OGGETTO: Lavori di "SISTEMAZIONE PIAZZALE CAPANNINA di VIBO MARINA" - Legge Regionale n.9/2007 art.33 – Conferenza dei servizi sul progetto definitivo aggiornato ai sensi ex art 14 co.2 Legge 241/1990 e ss.mm.ii. e art 27 co. 1 e 2 D.Lgs. 50/2016 – DETERMINAZIONE DI CONCLUSIONE POSITIVA

OGGETTO: Lavori di "SISTEMAZIONE PIAZZALE CAPANNINA di VIBO MARINA"
- Legge Regionale n.9/2007 art.33 – Conferenza dei servizi sul progetto definitivo aggiornato ai sensi ex art 14 co.2 Legge 241/1990 e ss.mm.ii. e art 27 co. 1 e 2 D.Lgs. 50/2016

OGGETTO: Lavori di "SISTEMAZIONE PIAZZALE CAPANNINA di VIBO MARINA" - Legge Regionale n.9/2007 art.33 – Conferenza dei servizi sul progetto definitivo aggiornato ai sensi ex art 14 co.2 Legge 241/1990 e ss.mm.ii. e art 27 co. 1 e 2 D.Lgs. 50/2016 – DETERMINAZIONE DI CONCLUSIONE POSITIVA

Progetto: Sistemazione piazzale Capannina nel Comune di Vibo Valentia (VV).

Figura 2 – Punto di estrazione alle coordinate UTM (2617094.367 (E) - 4286203.613 (N))

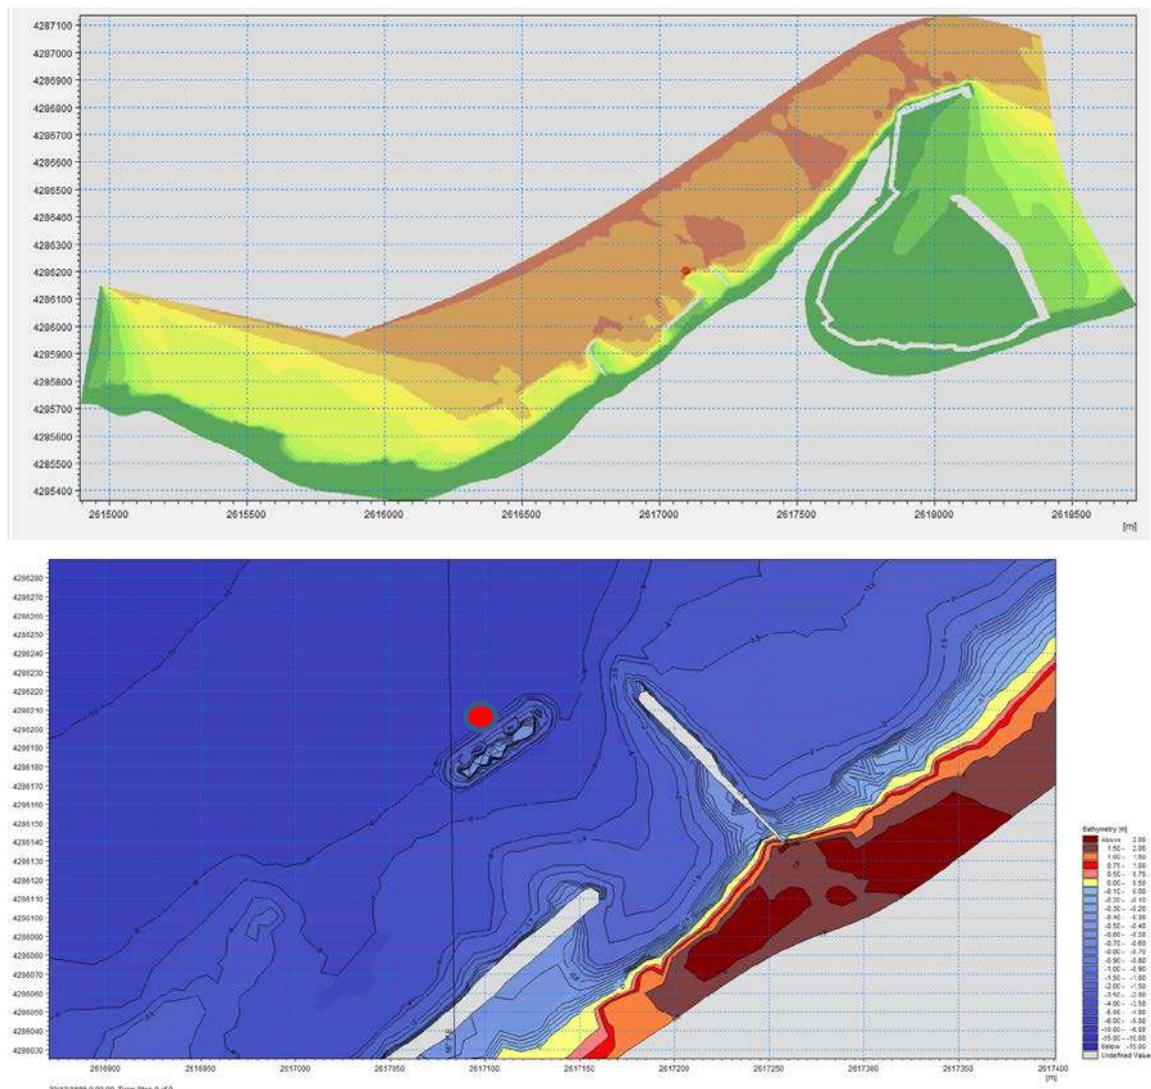
Nell'elaborato A8 "Relazione di calcolo di stabilità delle opere di difesa" i valori ottenuti del coefficiente di trasmissione a tergo dell'opera a gettata, necessario per il dimensionamento della larghezza in sommità, sono stati ottenuti valutando altezze d'onda in corrispondenza della batimetrica (-2.00) m sul l.m.m quando invece la nuova scogliera è imbasata mediamente a (-6.00) m sul l.m.m.

Come si evince dalla Fig. 2, estratta direttamente dal software di modellazione, il punto di estrazione delle onde si trova davanti alla barriera di progetto, ossia alla quota di imbasamento, corrispondente alla batimetrica -6.00 m sul l.m.m.

Continuando, a pagina 18 della relazione, si può leggere: "Per valutare l'**attenuazione del moto ondoso a valle delle opere** si è proceduto, per la soluzione progettuale prescelta, all'estrazione dal modello d'onda di un profilo, per tutti i settori di calcolo. Paragonando l'altezza d'onda nella situazione di stato di fatto con quella nella situazione di progetto a tergo delle barriere **si determina il coefficiente di trasmissione che da una misura dell'attenuazione dell'altezza d'onda per la presenza della barriera**". Inoltre, a pagina 27, si legge "nella Tabella seguente si riportano i coefficienti di attenuazione ottenuti per i diversi transetti. I coefficienti sono **stati ottenuti valutando le altezze d'onda in corrispondenza della batimetrica - 2.00 m s.l.m.m.**"

Pertanto a tergo delle opere si è verificata l'attenuazione del moto ondoso ed è stato confrontato lo stato di fatto con la situazione che viene a determinarsi dopo la realizzazione dell'opera prendendo come batimetria di riferimento la -2.00 m s.l.m.m.; comunque avendo riportato in relazione tutti i profili per ogni onda esaminata (cfr. figure da 4 a 12) il confronto a livello di altezza d'onda può essere fatto a qualsiasi profondità.

Figura 3 – Moto ondoso sotto costa per il settore 1 - confronto stato di fatto e progetto (figura 44 Relazione A5)

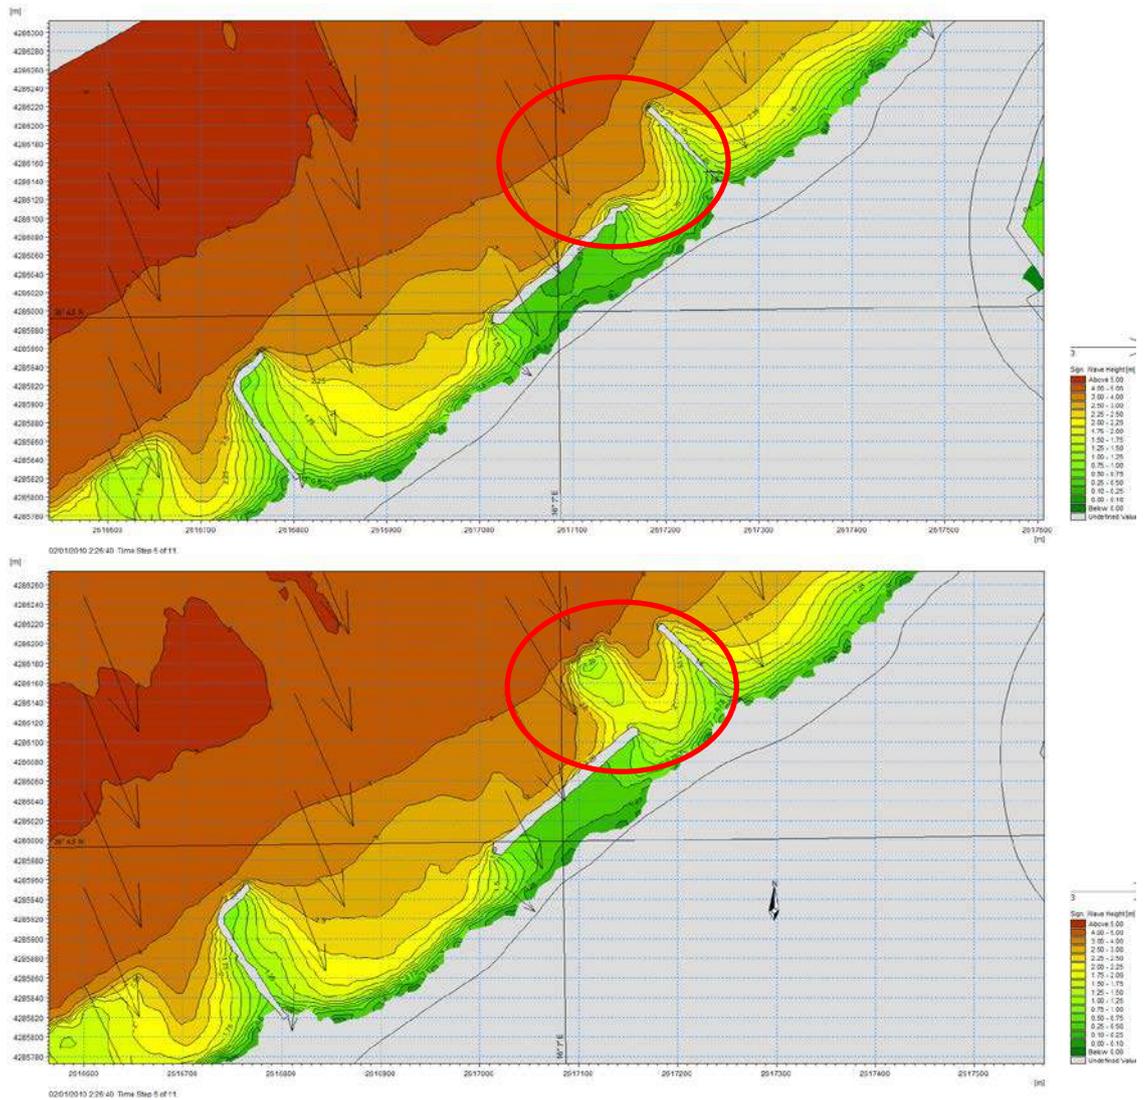
La "Relazione idraulico marittima – Studio del moto ondoso a largo e a riva" riporta l'andamento delle onde al variare del settore. Il moto ondoso sottocosta per effetto della nuova

scogliera appare parzialmente attenuato ma sarebbe opportuno verificare l'esistenza di eventuali ricircoli di corrente pericolosi per la balneazione all'interno delle opere progettate. Inoltre il varco che si verrebbe a creare tra la nuova barriera ed il pennello esistente potrebbe generare importanti fenomeni di diffrazione che potrebbero innescare fenomeni erosivi a valle del muro che si intende proteggere. Infatti le figure che riportano nell'elaborato A6 la capacità di trasporto evidenziano un aumento dello stesso a valle del muro.

Pertanto dalla relazione si evince che le verifiche per gli eventi estremi sono state eseguite per tutte le direzioni di ingresso del moto ondoso e in nessun caso si sono evidenziati fenomeni di ricircolo che possono determinare pericoli per la balneazione.

Tali risultati si possono evincere anche dall'elaborato “A.8 - Relazione di calcolo di stabilità delle opere di difesa”, già citata in precedenza, in cui a pagina 27 (cfr. tabella 7) si riporta il confronto tra le altezze d'onda per i vari settori alla batimetrica di riferimento -2.00 m s.l.m.m.. In merito alla presenza di eventuali ricircoli a seguito della realizzazione delle opere si evidenzia che tale circostanza viene scongiurata sia per la posizione della barriera che per le sue caratteristiche costruttive, ciò si può evincere chiaramente quando si esaminano gli eventi estremi (cfr. Relazione A5 – figure da 42 a 45).

Figura 4 – Moto ondoso sotto costa - modello idrodinamico - confronto stato di fatto e progetto – (figure 37 e 38 - Relazione A6)

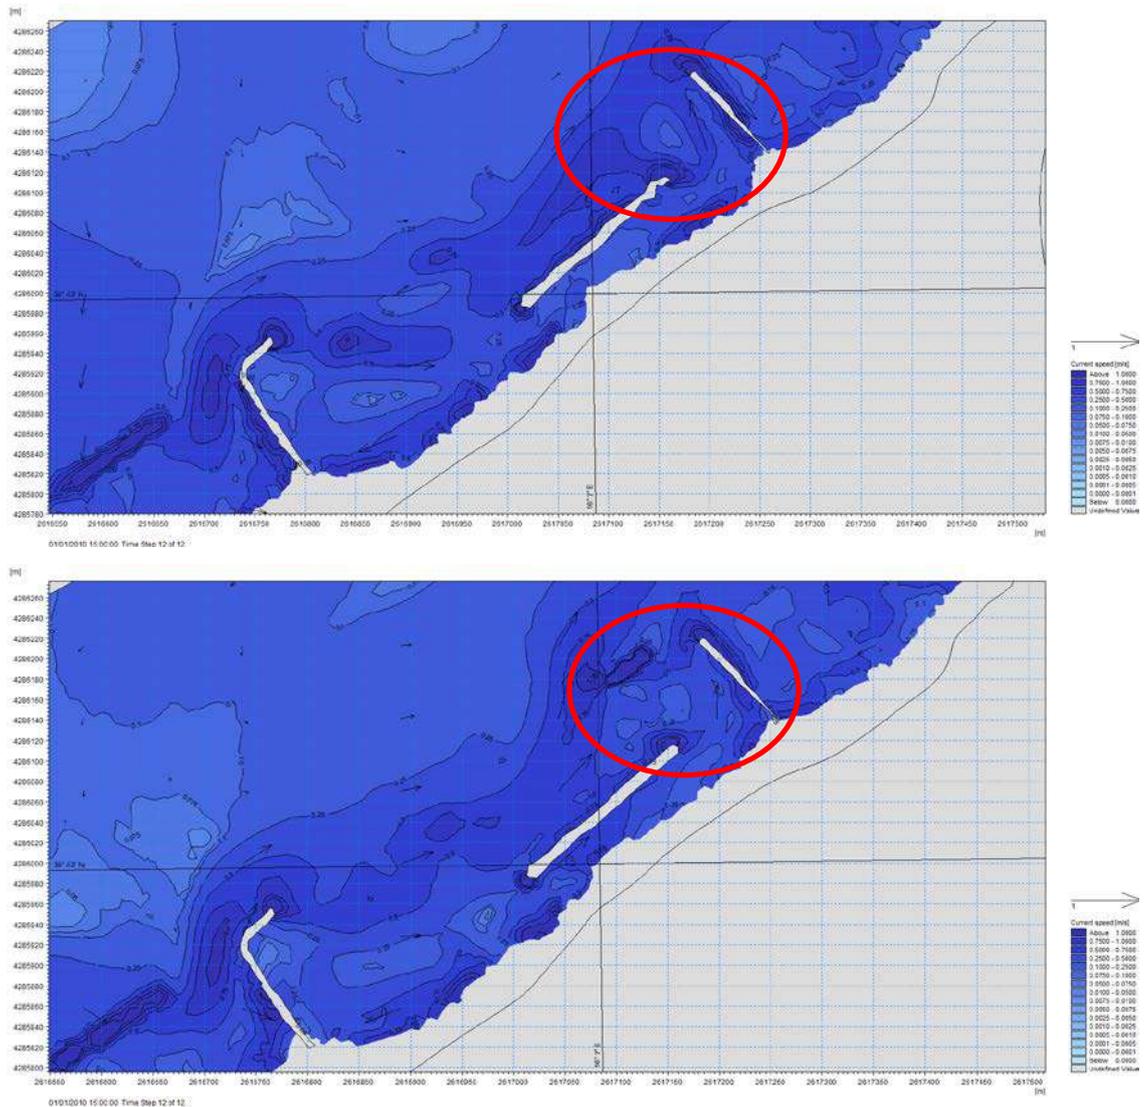
La Relazione idraulico marittima risulta carente di uno studio idrodinamico che permetta di valutare le correnti che si generano in corrispondenza delle opere.

La stessa condizione si riscontra esaminando il clima medio annuo (cfr. Relazione A6 – figure 37 e 38), in quest’ultimo caso si nota che la situazione di progetto sia altamente migliorativa con attenuazione del flusso idrodinamico in tutta la zona compresa tra la barriera soffolta, la barriera emersa e la riva, ed in particolare al piede del muro da proteggere.

Giova ricordare che la posizione della barriera non è casuale, essa è dettata dalle prescrizioni previste dal Master Plan dell'erosione costiera, dal confine dell'area S.I.C. "Fondali di Pizzo" e dal finanziamento a disposizione, infatti a pag. 39 della Relazione A1 si legge, fra gli interventi previsti, *"risagomatura e ricarica della barriera emergente (in verde) posta a protezione del litorale nella parte terminale verso Est per un tratto di circa 50 m. La risagomatura verrà effettuata con gli scogli salpati della stessa barriera; l'intervento è transitorio in attesa di altri finanziamenti che permetteranno di salpare tutta la barriera e porla in allineamento con quella prevista dal Master Plan"*.

Figura 5 – Capacità di trasporto al piede del muro confronto stato di fatto e progetto – (figure 39 e 40 - Relazione A6)

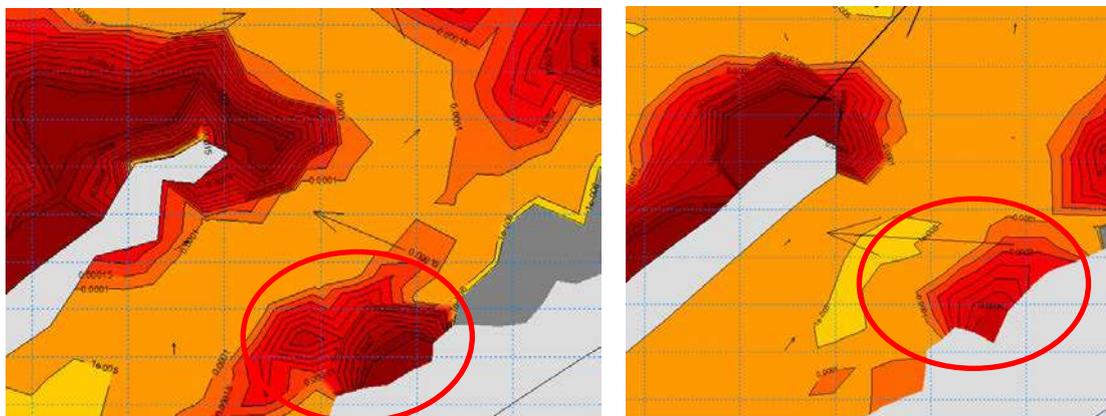
del muro che si intende proteggere. Se da un lato le figure 39 e 40 della relazione A6, per come riferito dai progettisti nella relazione integrativa, evidenziano un'attenuazione della capacità di trasporto al piede del muro, dall'altro sottolineano anche un aumento del trasporto a valle dello stesso. Pertanto si raccomanda di contenere la possibile prosecuzione dell'erosione nel litorale a valle (Nord) dell'intervento di realizzazione del muro.

In merito alle considerazioni concernenti la capacità di trasporto a valle del muro (Relazione A6) si rileva che essa, con la soluzione adottata, sia attenuata. Infatti,

riportando lo zoom delle figure 39 e 40, che indicano la capacità di trasporto, ed individuando la posizione del manufatto da proteggere, si nota un'attenuazione della capacità di trasporto al piede del muro.

Inoltre nella stessa relazione (cfr. pag. 94) si legge: “*Per rendere lo studio più esaustivo sono stati tracciati due transetti sui quali sono stati desunti, dalla modellazione matematica eseguita, l’andamento della batimetria, la capacità di trasporto totale nelle due direzioni (mc/anno*m) della situazione allo stato di fatto e la capacità nelle condizioni di Progetto Definitivo*”. **In corrispondenza del primo transetto (Fig. 42) si evince la notevole attenuazione della capacità di trasporto che si verifica dallo stato di fatto alle configurazioni previste dal progetto**”. Il primo transetto è stato tracciato ortogonalmente al muro da proteggere.
